Krycí list ZBV

II/275 Luštěnice průtah, rekonstrukce

101 - Komunikace a zpevněné plochy - ulice Brodecká

Předmět Změny: Provizorní lávka

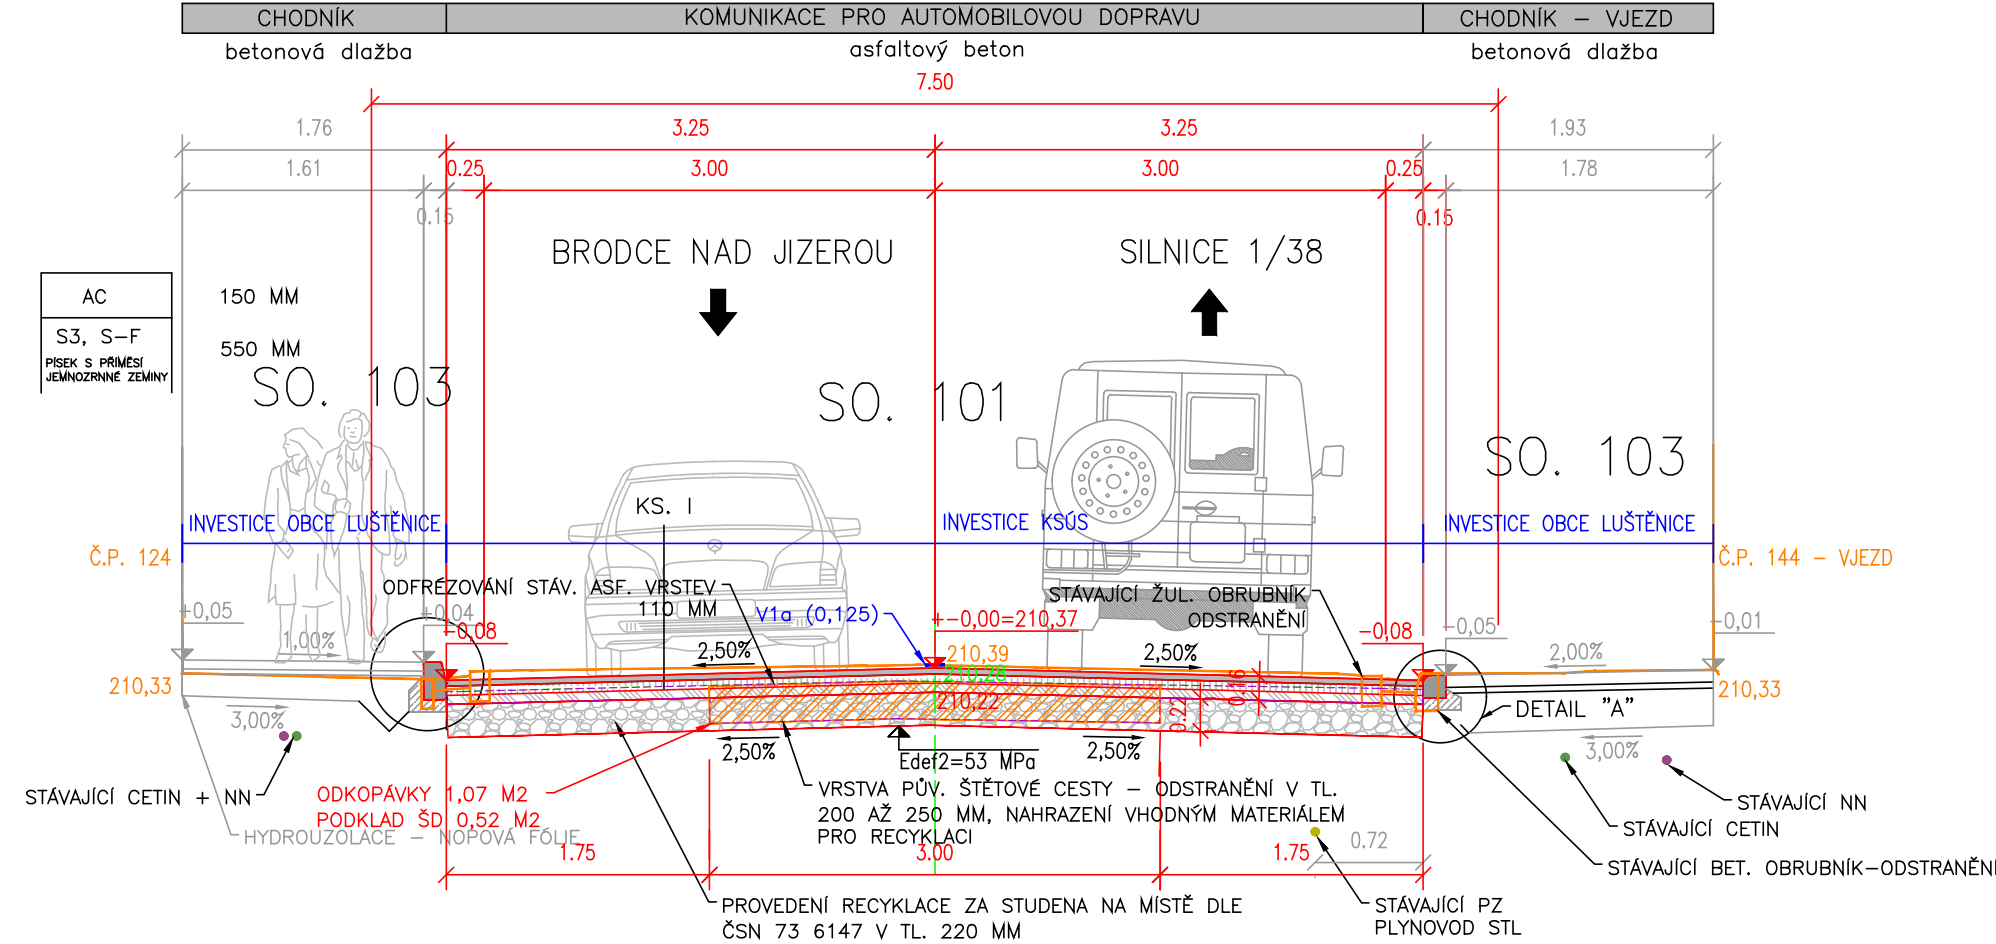
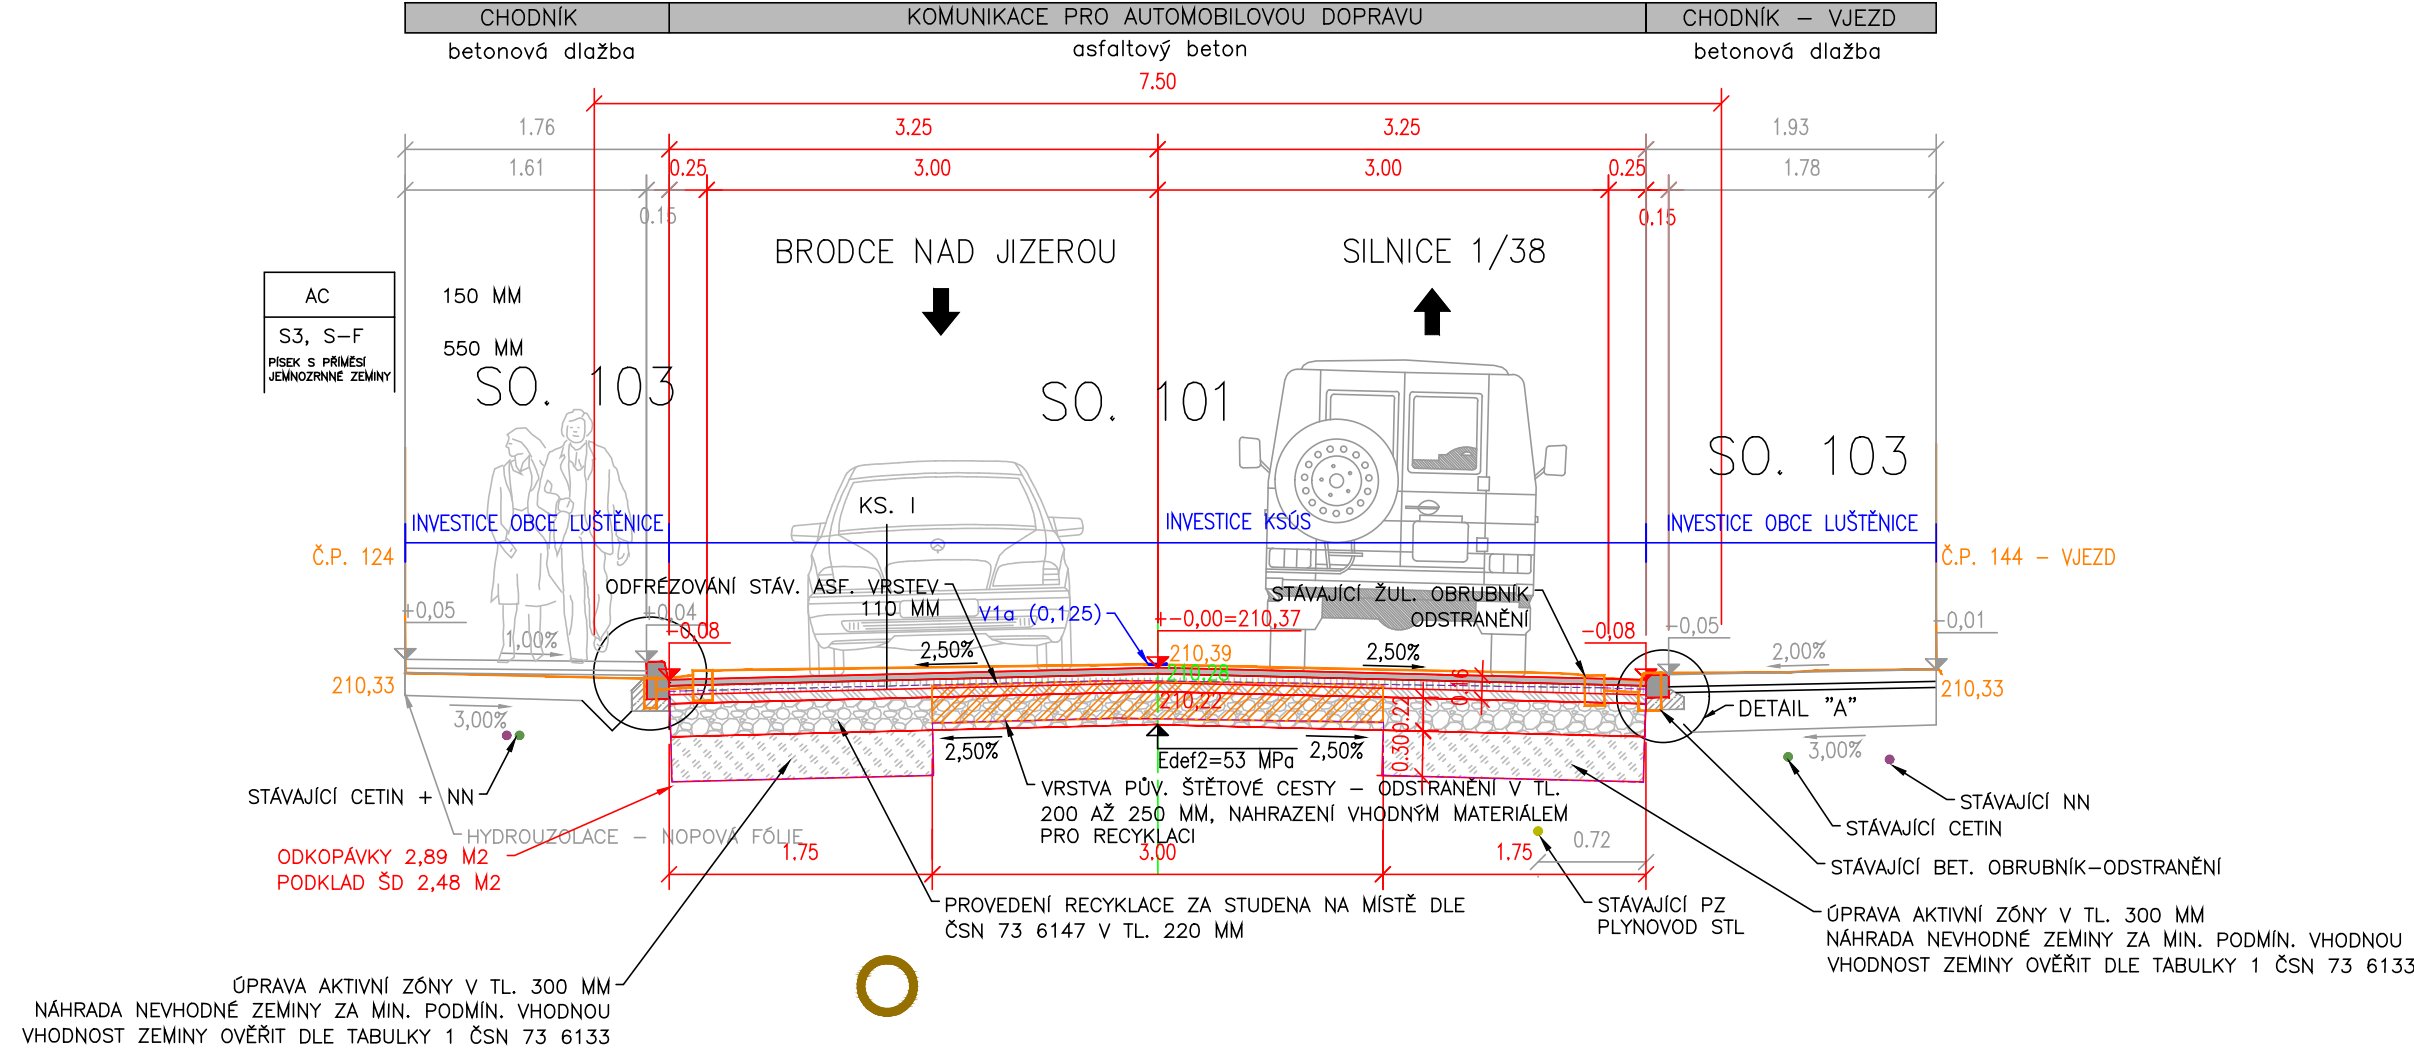
Po odstranění asfaltových vrstev vozovky v ulici Brodecká staničení km 0,000 – 0,552 byl v podélném směru komunikace zastižena přibližně 3,0m široký pás původní štětové cesty. Po geodetickém zaměření stávajícího povrchu a porovnání s navrženou niveletou vozovky je průměrná tloušťka odstraněných vrstev 0,11m. Vzhledem k charakteru tohoto podloží s kombinací neúnosných krajů komunikace v průměrné šířce 1,50 – 1,75m není možné provést původně navrženou technologii recyklace za studena podkladních vrstev na místě. Materiál štětové vrstvy v mocnosti 0,20 – 0,25m nesplňuje potřebné parametry pro recyklaci za studena a není možné jej strojně zpracovat v souladu s projektovou dokumentací.

Tímto navrhujeme v dotčeném úseku ulice Brodecká staničení km 0,000 – 0,552 provést výměnu nevhodného materiálu, provést náhradu za vhodným materiálem pro recyklaci za studena a dále provést sanaci nevhodných zemin v místě okrajů komunikace. Návrh změny konstrukce vozovky je popsán ve Vzorovém příčném řezu D. 101-04, který je přílohou této žádosti.

Po odfrézování stávajících asfaltových vrstev v ulici Brodecké, byl zjištěn pruh původní štetové cesty v šíři cca 3,0 m a tloušťce v rozmezí 0,15 - 0,25 m (tvořeno kamennými prvky velikostí cca 150 mm - opuka). Výskyt tohoto zpevnění neumožňuje provedení původně zamýšlené recyklace za studena na místě. Byla navržena úprava způsobu opravy vozovky spočívající v odstranění stávající štetové cesty v šíři 3,0 m a tloušťce cca 0,25 m a jejím nahrazením kamenivem vhodným pro recyklaci. Takto bude doplněn vhodný materiál a bude možné provést původně navrhovanou recyklaci za studena na místě. Současně bude možné upravit výšku vrstvy pro recyklaci tak, aby bylo možné následně provést tři vrstvy AHV (ACo 40 mm, ACI 60 mm a ACI 60 mm) pro TDZ III.

Zároveň bude provedena sanace (výměna) nevhodných zemin za vhodné v okrajích vozovky. Předpokládá se rozsah úpravy v cca 30 % plochy okrajů vozovky.

Projektant souhlasí s výše uvedeným řešením úpravy technologie opravy vozovky ulice Brodecké v Luštěnicích.

Konstatujeme, že navržené řešení – výměna nevhodného materiálu, náhrada vhodným materiálem pro recyklaci za studena a provedení sanace nevhodných zemin v místě okrajů komunikace – je akceptovatelné a z pohledu investora vyhovující.

Tímto **souhlasíme s vydáním pokynu** ke zpracování uvedené změny během výstavby a se zapracováním navrženého řešení do realizační dokumentace.
